改善箇所説明図

改善内容

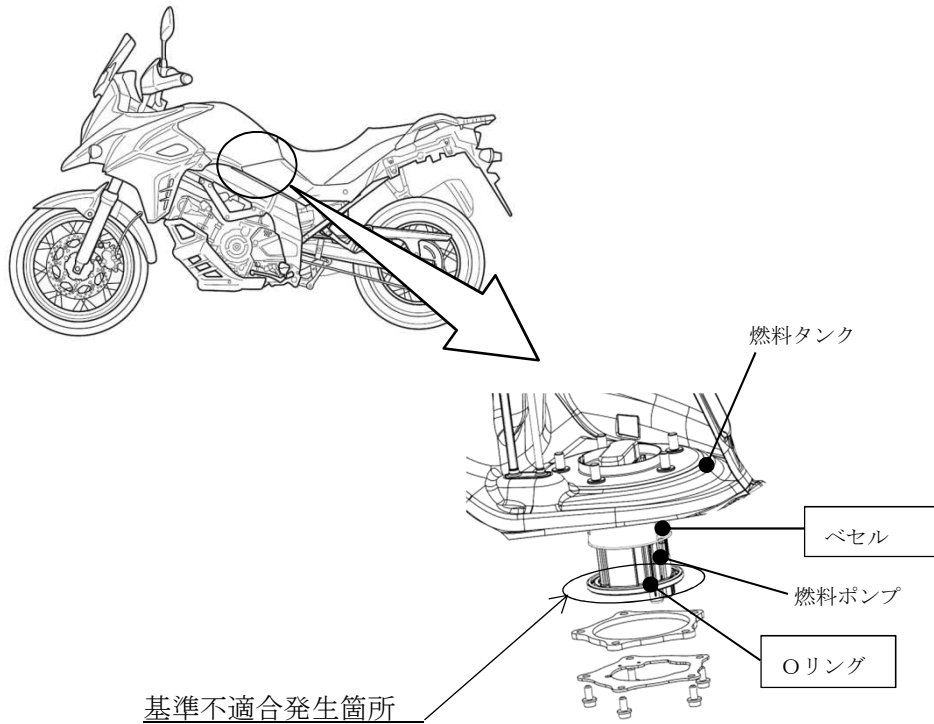
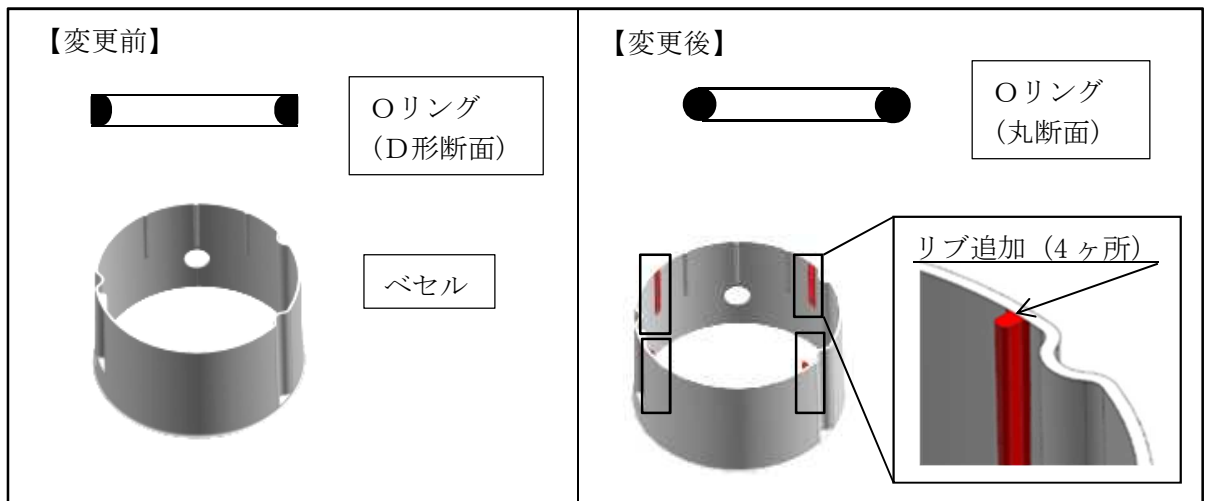
燃料ポンプ取付部のシール構造が不適切なため、燃料ポンプ組付時にOリングがねじれることがある。そのため、燃料タンクの内圧変動等によりシール性が損なわれ、最悪の場合、燃料が漏れるおそれがある。

全車両、燃料ポンプ取付部のOリング及び燃料タンクのベセルを対策品に交換する。

識別：車わく(ヘッドパイプ右側付近)に白色のシールを貼付する。
